CONTRATO INTERADMINISTRATIVO No. 4148.010.26.1.0837 DE 2024

OBJETO: CONTRATAR LOS SERVICIOS DE MANDATO SIN REPRESENTACIÓN PARA EL DESARROLLO DEL PROYECTO BP- 26005211, DENOMINADO “IMPLEMENTACIÓN DEL RECORRIDO PATRIMONIAL DEL COMPLEJO MUSICAL-DANCÍSTICO DE LA SALSA EN SANTIAGO DE CALI”

INFORME PARA PRIMER PAGO PARCIAL:

SUGERENCIAS O RECOMENDACIONES A LOS ESTUDIOS Y DISEÑOS Y DEMÁS INFORMACIÓN TÉCNICA RELEVANTE DEL PROYECTO SUMINISTRADA POR PARTE DE LA SECRETARÍA (VERSIÓN No.4)

Imagen 2. Detalle cimentación vías y andenes.

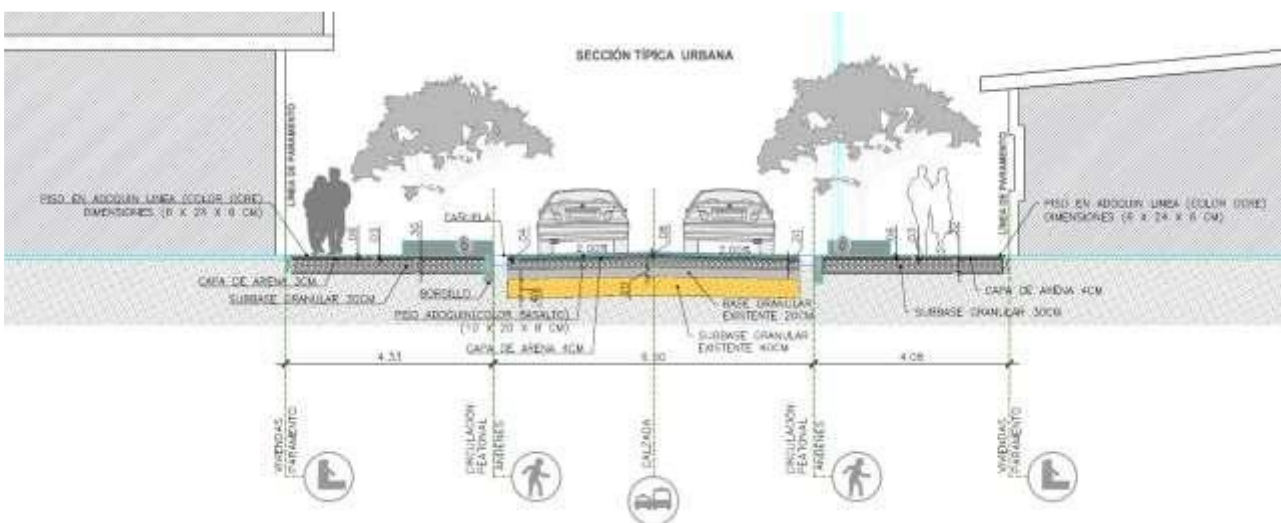
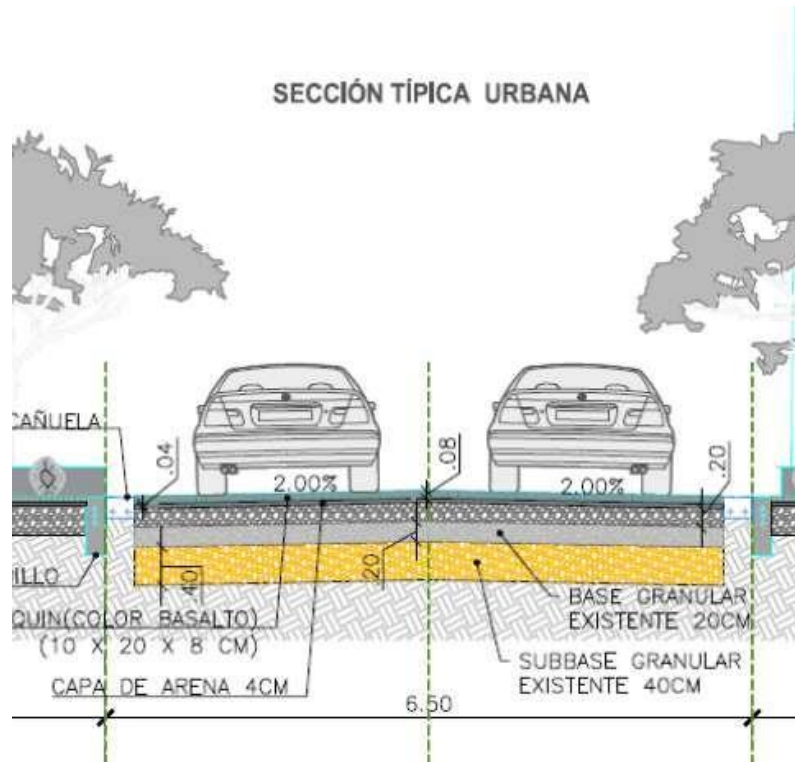
Los planos y cortes estructurales contienen la información suficiente de la estructura de cimentación de las vías y andenes, no obstante, se observó que no hay coincidencia con la memoria de diseño estructural de la vía, ni con los ítems y cantidades del presupuesto, esto se ampliará en el siguiente capítulo de **este informe, específicamente en el capítulo 5.3**. Para efectos de estimación de ítems y cantidades de obra se tomará lo contenido en los planos de diseño estructural aportados por la SECRETARÍA.

No obstante, se observa en el listado de ítems de obra que conforman el alcance de la actividad 1.1.2. *Realizar las acciones de mejoramiento espacial y urbanístico del recorrido patrimonial*, que los ítems no corresponden al diseño planteado en planos, para explicar mejor lo anterior se presenta el ANEXO 5 – MODIFICACIONES A ÍTEM Y CANTIDADES DE OBRA, donde se expone las sugerencias de ajustes o cambios a las descripciones de las actividades, sus cantidades y la inclusión de ítems faltantes con el propósito de que concuerde el presupuesto de la obra con sus diseños.

3.3	CONFORM. COMPACT. SUBRASANTE CBR=95	M2	3,637.0	CONFORMACIÓN Y COMPACTACIÓN DE LA SUBRASANTE CBR=95	3637.00	
	SUMINISTRO E INSTALACION SUB BASE GRANULAR PARA BACHEO CLASE A	M3	728.00		0.00	Se elimina actividad conforme al diseño de la vía contenido en planos y memoria de cálculo estructural

3.4	SUMINISTRO E INSTALACION BASE GRANULAR PARA BACHEO CLASE A	M3	546.0	SUMINISTRO, EXTENDIDO, Y COMPACTACION DE BASE GRANULAR CLASE A	728.00	Se ajusta cantidad conforme al diseño de la vía contenido en planos y memoria de cálculo estructural

Imagen 4. Plano propuesta ubicación zonas wi fi.

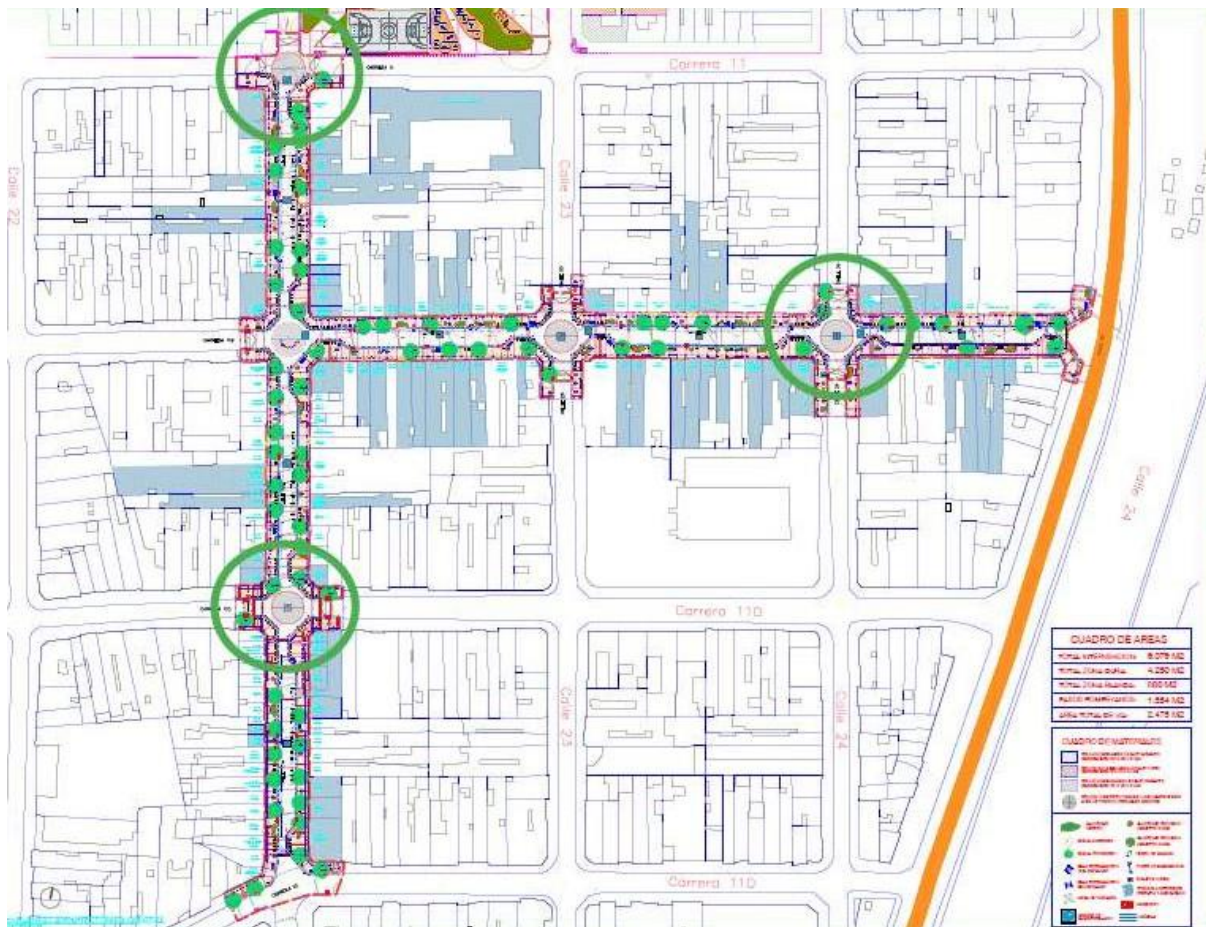
Donde se sugiere la instalación de tres zonas WI FI ubicadas dentro del área demarcada por círculos de color verde en la anterior imagen. No obstante, corresponde a ubicaciones preliminares, y la ubicación exacta de cada zona WI FI estará supeditada a la culminación de los diseños de redes de telecomunicaciones.

Imagen 9. Detalle cimentación vías y andenes.

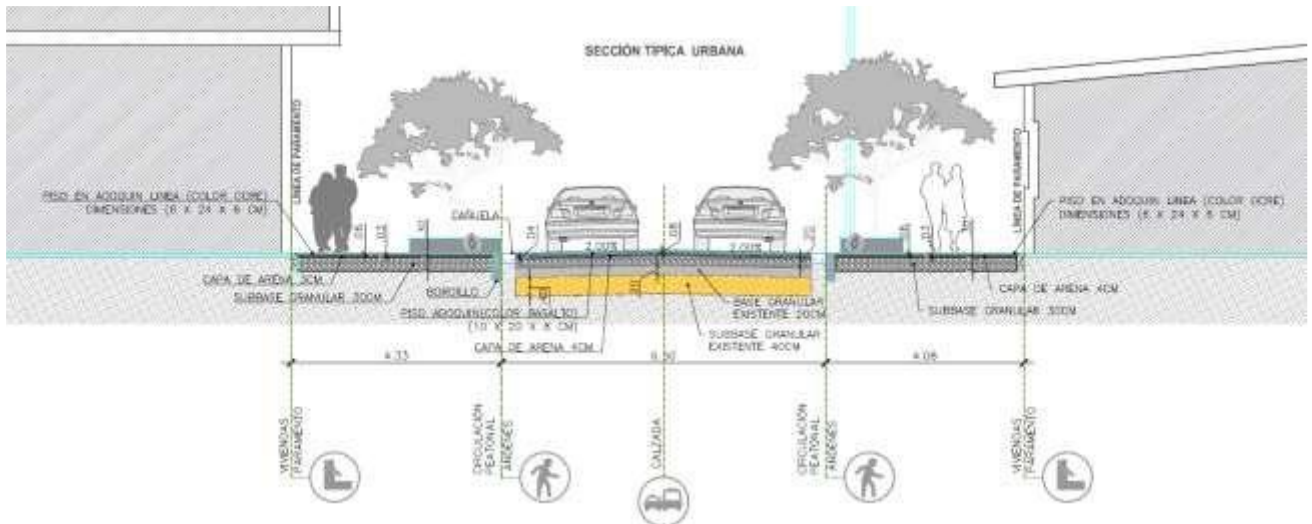
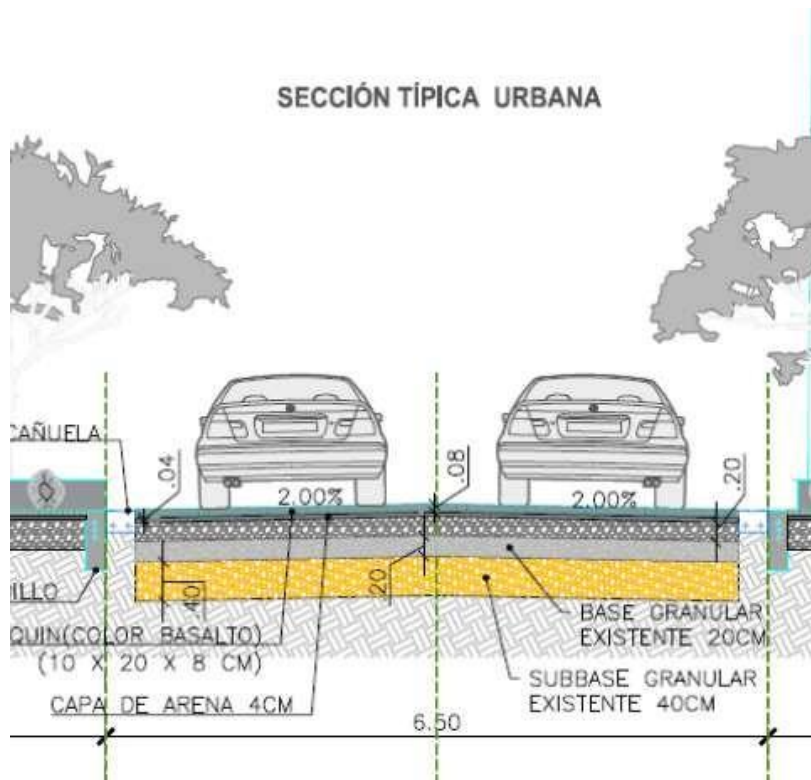
Observaciones: se elimina actividad conforme al detalle de diseño de la vía contenido en planos, donde la estructura de la vía en pavimento adoquinado está conformada de la siguiente manera:

Observaciones: se ajusta cantidad conforme al diseño de la vía contenido en planos y memoria de cálculo estructural.

Imagen 11. Configuración de adoquines en espina de pescado.

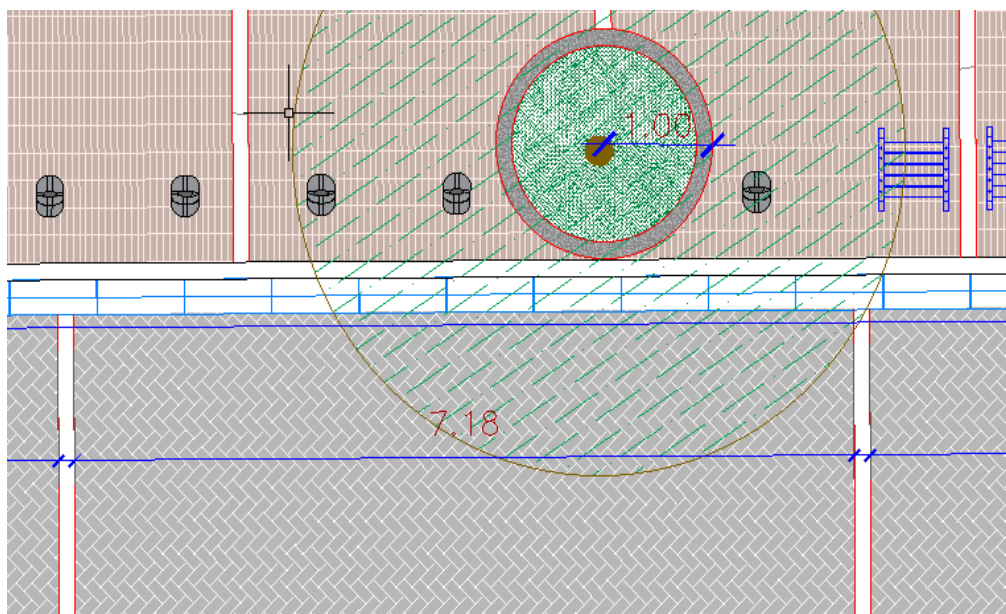
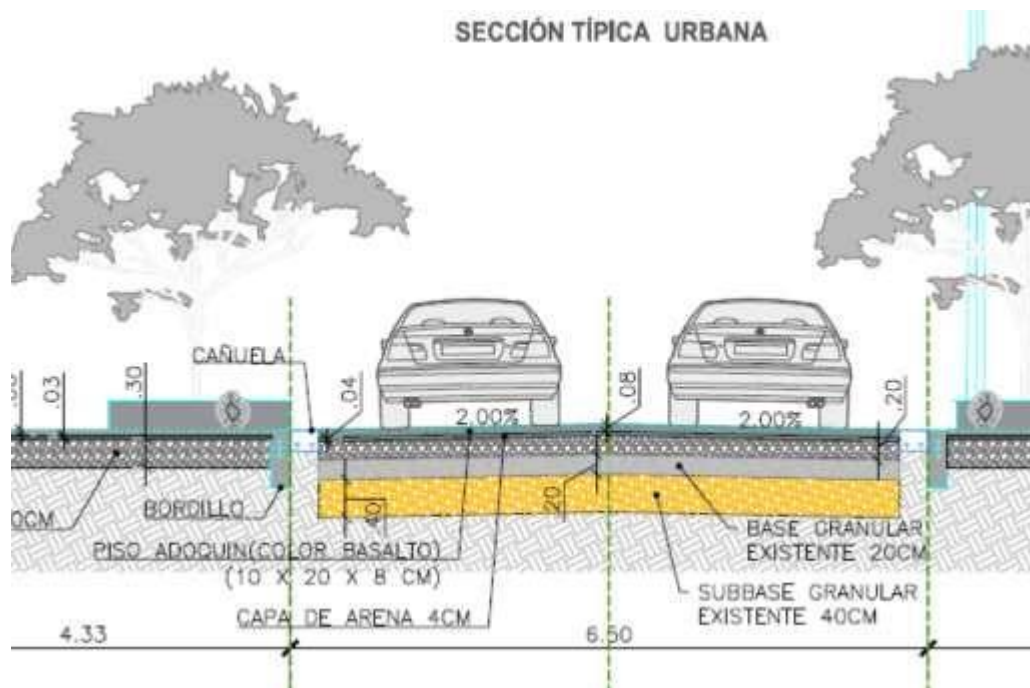
Observaciones: se cambia descripción para ajustar conforme al diseño de la vía definitivo contenido en planos de diseño estructural.

Nueva descripción: SUMINISTRO E INSTALACIÓN DE ADOQUIN EN CONCRETO VEHICULAR DE 10x20x8 CM. INSTALADO EN FORMA DE ESPINA DE PESCADO. INCLUYE ARENA.

Imagen 13. Acabado de intersecciones de vías.

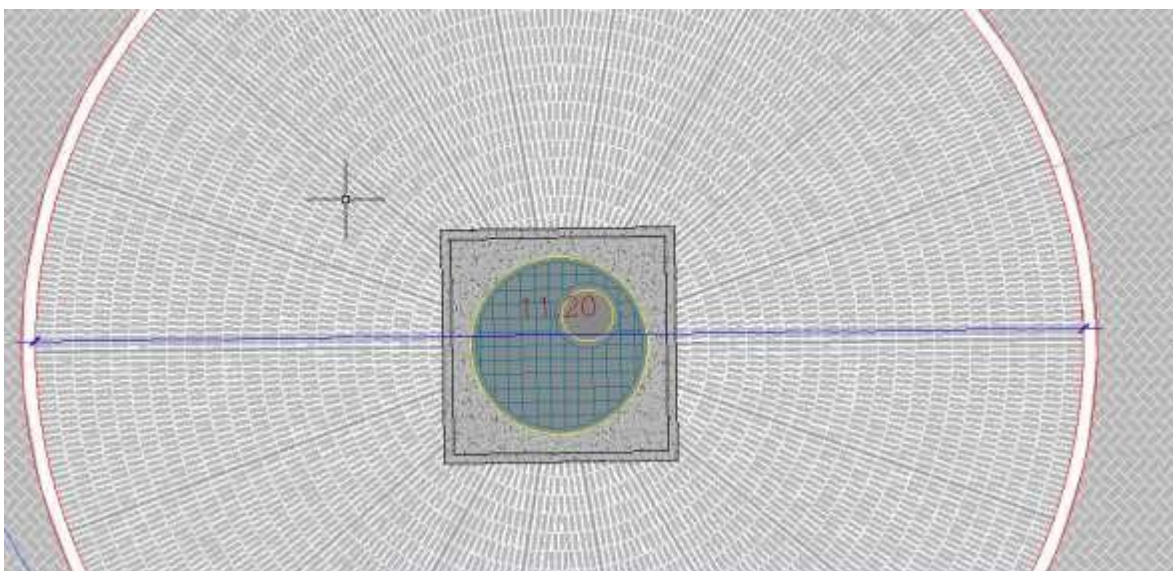
Observaciones: se incluye ítem para intersecciones de vías con acabado de acuerdo a planos de diseño arquitectónico.

Imagen 14. Bolardo tipo ceiba

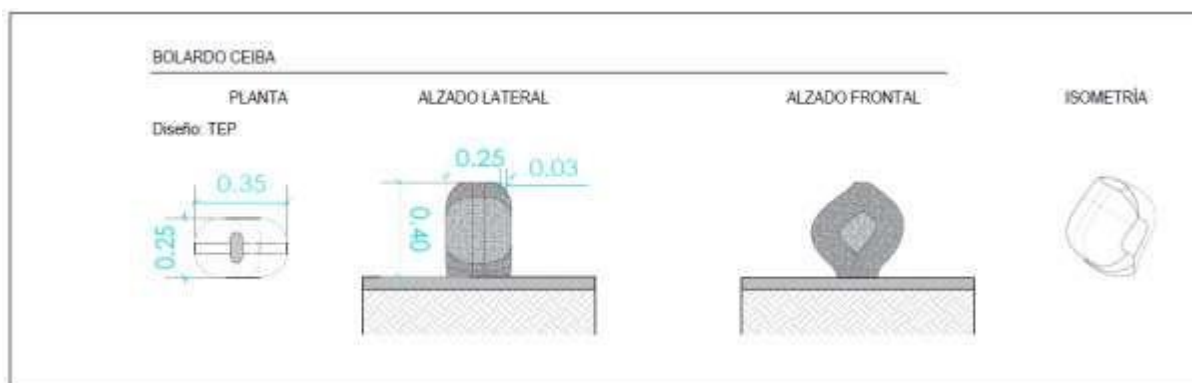
Observaciones: se recomienda el reemplazo del ítem por bolardo de especificación más sencilla y más comercial como es el bolardo de base superior plana, se entiende que los elementos de mobiliario urbano con diseños especiales pueden representar un riesgo en la ejecución por la no consecución oportuna de dichos elementos por parte del contratista, además de representar un precio más elevado, el riesgo se reduce significativamente si se opta por referencias más comerciales que igualmente cumplan con la función deseada. En ese sentido se presentan algunas alternativas de bolardos:

5.8	SUMINISTRO E INSTALACION DE BOLARDO PREFABRICADO EN CONCRETO CON BASE SUPERIOR PLANA TIPO UNIVERSAL	UND			290.00	se reemplaza ítem anterior buscando alternativa mas comercial y viable economicamente
